**PODKARPACKI KOMENDANT
WOJEWÓDZKI
PAŃSTWOWEJ STRAŻY POŻARNEJ
35-016 Rzeszów, ul. Mochnackiego 4**

WT.2370.8.2024

**INFORMACJA O ZAPYTANIACH WYKONAWCÓW
WRAZ Z WYJAŚNIENIAMI ZAMAWIAJĄCEGO - 8**

Nazwa zadania: „Budowa budynku Komendy Powiatowej PSP i Jednostki Ratowniczo-Gaśniczej w Brzozowie”

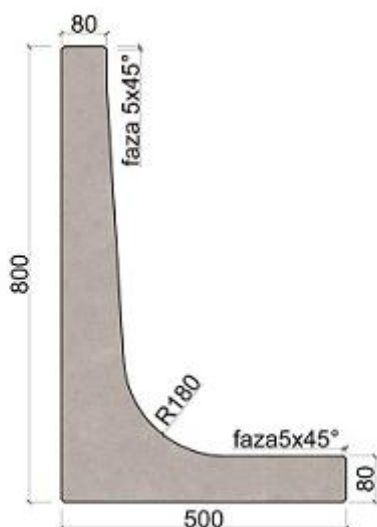
Prosimy o doprecyzowanie niezbędnych do sporządzenia rzetelnej oferty wymiarów elementów typu „L” z których ma być wykonana ściana oporowa.

Zamawiający informuje że należy uwzględnić w wycenie prefabrykowane elementy betonowe o wysokości roboczej 80 cm dla wykonania łącznej długości ścianki oporowej 43 m.
